RESPUESTAS A LOS COMENTARIOS DE LOS DOCUMENTOS DE SELECCIÓN CONVOCATORIA PÚBLICA UPME 01-2024

SELECCIÓN DE UN INVERSIONISTA Y UN INTERVENTOR PARA EL DISEÑO, ADQUISICIÓN DE LOS SUMINISTROS, CONSTRUCCIÓN, OPERACIÓN Y MANTENIMIENTO DE LA NUEVA SUBESTACIÓN SOPÓ 230 kV Y LINEAS DE TRANSMISIÓN ASOCIADAS

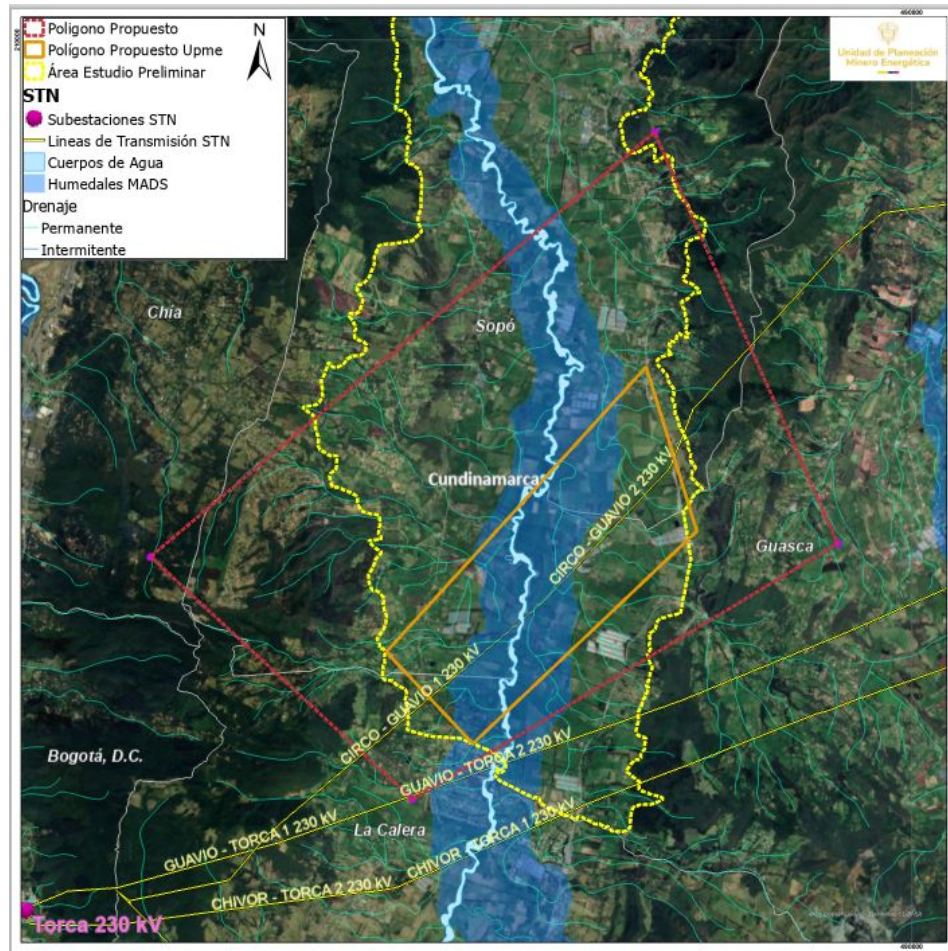
"(...) Se solicita replantear el área propuesta para la ubicación de la subestación, debido a las siguientes restricciones y/o dificultades identificadas en el área de estudio:

- Al validar el polígono definido, se ha evidenciado que 42,11% de la totalidad del polígono de área de estudio se ha visto afectado por eventos

de inundación, lo cual reduce de manera significativa la superficie útil para la instalación de la subestación. Adicionalmente, se identifican múltiples drenajes (sencillos y dobles), y se resalta la necesidad de respetar la ronda hídrica, lo cual limita aún más el área disponible.

- *Se ha confirmado que los propietarios de los predios ubicados dentro del área evaluada no tienen intención de vender, lo que restringe considerablemente las opciones viables para la localización de la subestación.*

Teniendo en cuenta lo anterior, se propone ampliar el polígono objeto de análisis, sugiriendo las siguientes coordenadas para evaluar una nueva área que permita mayor viabilidad para el proyecto:

Respuesta 14.

Una vez revisada el área propuesta, se evidenció que se traslapa con áreas de la Reserva Forestal Protectora Productora de la Cuenca Alta del Río Bogotá (RFPPCARB), Reserva Forestal Regional, Páramo de Chingaza y Reserva Natural de la Sociedad Civil, tal como se muestra en la siguiente figura.

De acuerdo con el análisis previo, se acepta ampliar el polígono, quedando las siguientes coordenadas:
